ANNEXE A LA DELIBERATION DU CONSEIL MUNICIPAL DU 15 SEPTEMBRE 2016 APPROUVANT LA REVISION DU PLAN LOCAL D'URBANISME

MODIFICATIONS APPORTEES AU PROJET DE PLU ARRETE SUITE AUX OBSERVATIONS DES PERSONNES PUBLIQUES ASSOCIEES ET CONSULTEES, A L'ENQUETE PUBLIQUE ET AUX CONCLUSIONS DU COMMISSAIRE ENQUETEUR

REVISION DU PLU

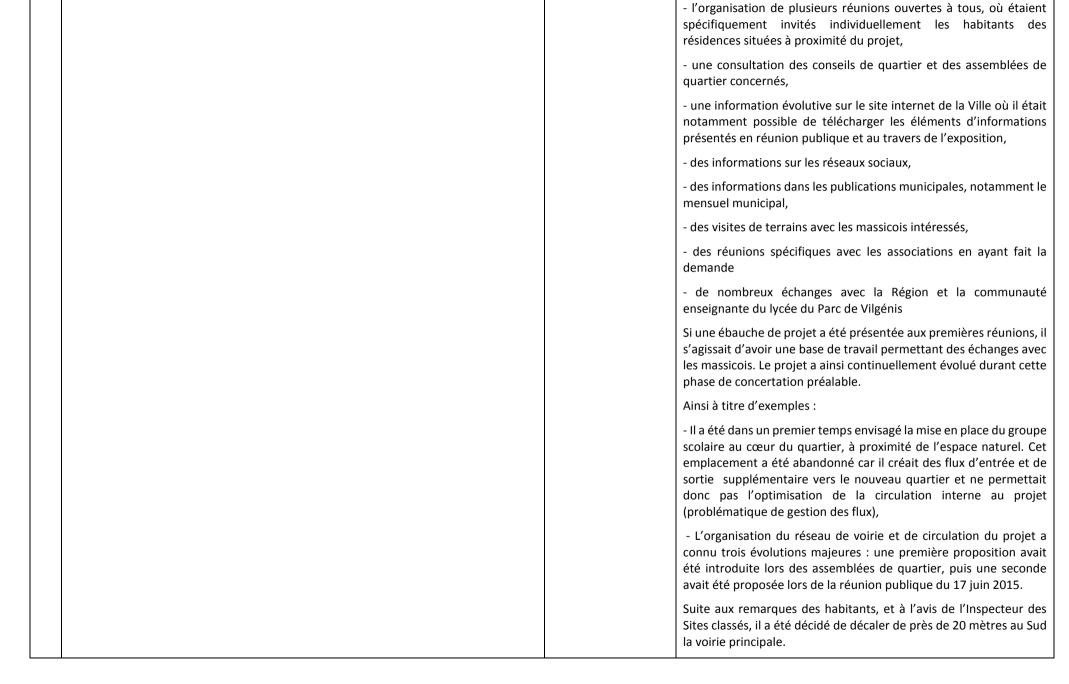
Ces sondages complémentaires ont infirmé ceux d'aout 2015. Le résultat de ces sondages a été la constatation d'une zone humide aux abords sud-est du bassin, à l'est des terrains de tennis.

Aussi, le croisement des nouveaux sondages pédologiques, des placettes d'examen de la végétation et de la topographie a permis de délimiter une zone humide effective de 13700 m².

Une petite partie de cette zone humide est impactée par le passage de cette voirie, à hauteur d'environ 1500m².

Dans ce cas de figure, le règlement du Schéma d'Aménagement et de Gestion des Eaux (SAGE) du Bassin Versant de la Bièvre impose l'application d'une mesure de compensation qui consiste à recréer une zone humide sur une surface au moins égale à 150 % de la surface impactée. Dans le cas présent, la surface à recréer équivaudra donc à minima à 2 250 m². La Ville de Massy s'engage à recréer cette surface dans le cadre du projet Vilgénis.

limitrophe qui devra être protégé lors de la réalisation des travaux. L'écologue de l'inventaire faune flore ne relève pas d'impact négatif majeur à la réalisation de cette voirie.
			Aucune modification du projet de PLU n'a donc été apportée.
